|  | <b>CONCEPTO TÉCNICO SOBRE<br/>NECESIDAD DE ESTUDIOS<br/>DETALLADOS DE AMENAZA Y RIESGO<br/>POR FENOMENOS DE REMOCIÓN EN<br/>MASA DENTRO DEL TRÁMITE DE<br/>LICENCIA URBANÍSTICA</b> | Código:            | <b>GPR-FT-10</b> |

| 1.1 CONCEPTO TÉCNICO No. CT:           | 5503                       |

| 2.2 PROYECTO:                  | Carrera 2 No. 55-20    |

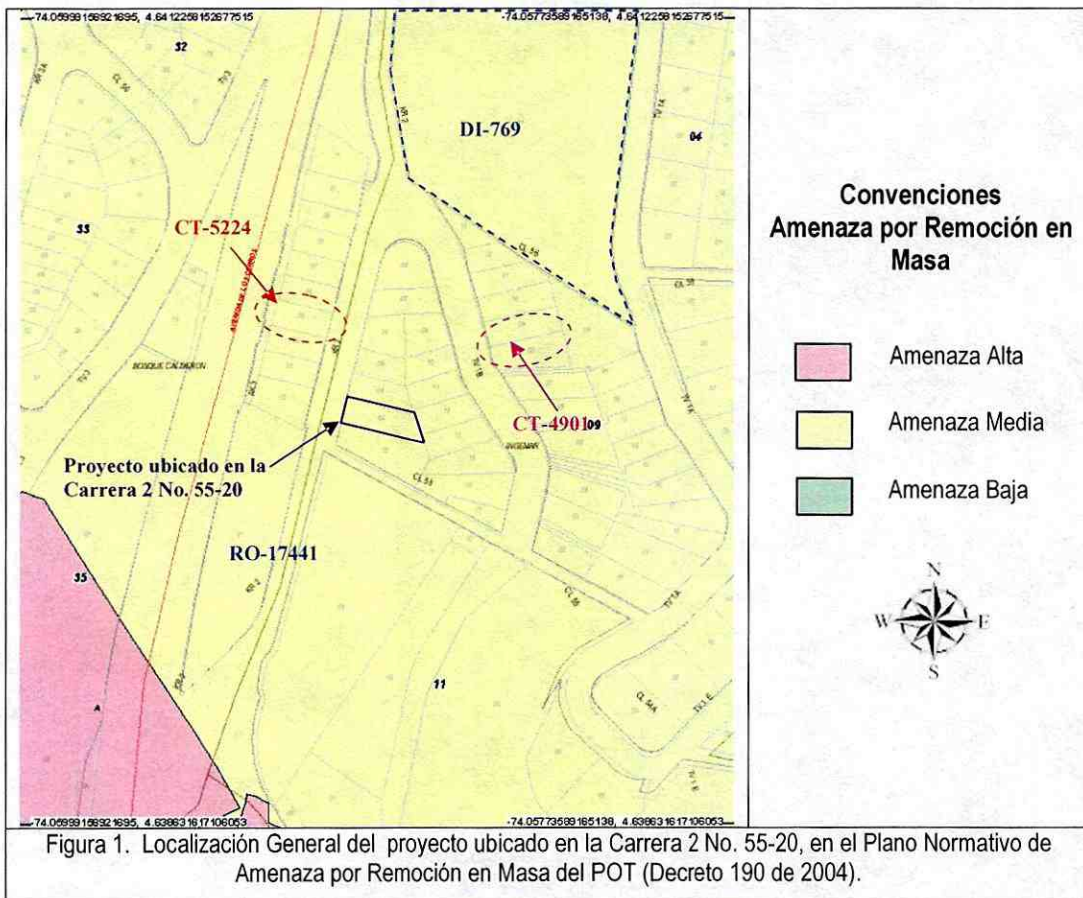
Conforme con el plano normativo de "Amenaza por Remoción en Masa" del Plan de Ordenamiento Territorial de Bogotá – POT, el sector donde se localiza el proyecto ubicado en la Carrera 2 No. 55-20, del barrio Ingemar de la Localidad de Chapinero, se encuentra en una zona de AMENAZA MEDIA por procesos de remoción en masa (Figura 1).

Según el diagnóstico técnico DI-769 del mes de octubre de 1999 emitido por la DPAE, la Estación Segunda de Policía localizada en la Carrera 1 A No. 57-00 que se ubica aproximadamente a 90m del predio objeto del presente concepto (ver Figura No. 1), se vió "[...] afectada por fenómenos de remoción del suelo de fundación, esto ha causado agrietamiento severo en las vías internas y amenaza con desestabilizar las estructuras de las edificaciones. Esta situación se presenta aún cuando existen estructuras de contención de los taludes las cuales tienen algunos problemas puntuales". "Las edificaciones se encuentran en buenas condiciones; sin embargo, se detectó que una de las columnas del edificio del comando se encuentra fallada". De acuerdo al diagnóstico técnico se recomendó entre otros aspectos, realizar un estudio de estabilidad de taludes que tenga en cuenta en los análisis, la patología de las estructuras de contención actuales y efectuar un estudio de vulnerabilidad sísmica estructural.

La DPAE emitió el concepto técnico CT-4901 de 2007, con el fin de determinar la necesidad de realizar estudios detallados de amenaza y riesgo en dos predios ubicados en la Transversal 1B No. 55-60 y Transversal 1B No. 55-66 (ver Figura 1). De acuerdo con el citado concepto técnico, para la construcción de una edificación de cinco (5) niveles y un (1) sótano, no se requería adelantar la FASE II del estudio detallado de amenaza y riesgo por remoción en masa, de acuerdo con lo establecido en la Resolución 227 de 2006.

La DPAE emitió el concepto técnico CT-5224 de 2008, con el fin de determinar la necesidad de realizar estudios detallados de amenaza y riesgo, para un predio ubicado en la Carrera 2 No. 55-45 (ver Figura 1) en donde se construiría una edificación de nueve (9) pisos de altura mediante el sistema estructural de pórticos en concreto reforzado. En el citado concepto técnico se concluyó que no se requería adelantar la FASE II del estudio detallado de amenaza y riesgo por remoción en masa y se recomendó la realización de un estudio que incluyera la evaluación de estabilidad de las intervenciones y el diseño de las medidas de estabilización correspondientes.
